## 『LTspice で動作を見ながら OP アンプ回路を理解する 一基本的な活用から実用に必須な理論まで一』 正誤表

2023年4月27日時点

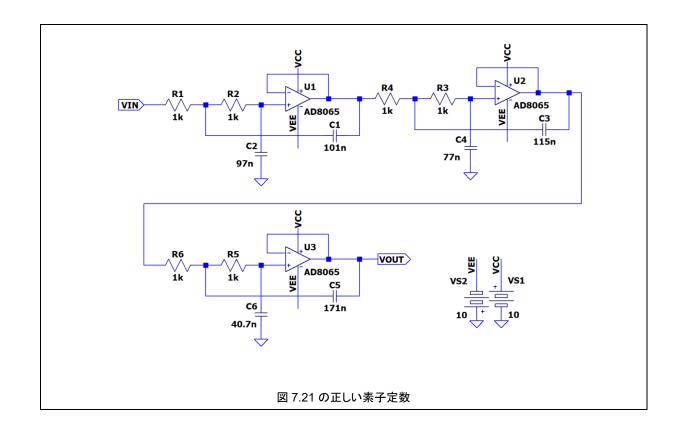
OP アンプの入力端子が、上が非反転	この図は間違いでキャプションにも「反
119	図 1.30 (b)	入力 (+)、下が反転入力 (一) にな	転増幅回路」とあるように、上が反転入
		っています。	力 (一)、下が非反転入力 (+) になる
			のが正しいです。
	図 5.6	OP アンプのシンボルの中央に記載し	容量 C <sub>T</sub> が抵抗のシンボルになっているの
239		ている容量 C <sub>T</sub> が抵抗のシンボルにな	は間違いで、本来は容量(コンデンサ)
		っています。	のシンボルが正しいです。
		回路図中の素子定数が図 7.19 と同じ	図 7.19(チェビシェフ LPF)は正しく、
	図 7.21	になっています。	図 7.21(ベッセル LPF)は以下(次ペー
308			ジ) の図の素子定数が正しいものとなり
308			ます。なお GitHub に登録してあるシミュ
			レーション・ファイルは正しいものにな
			っています。
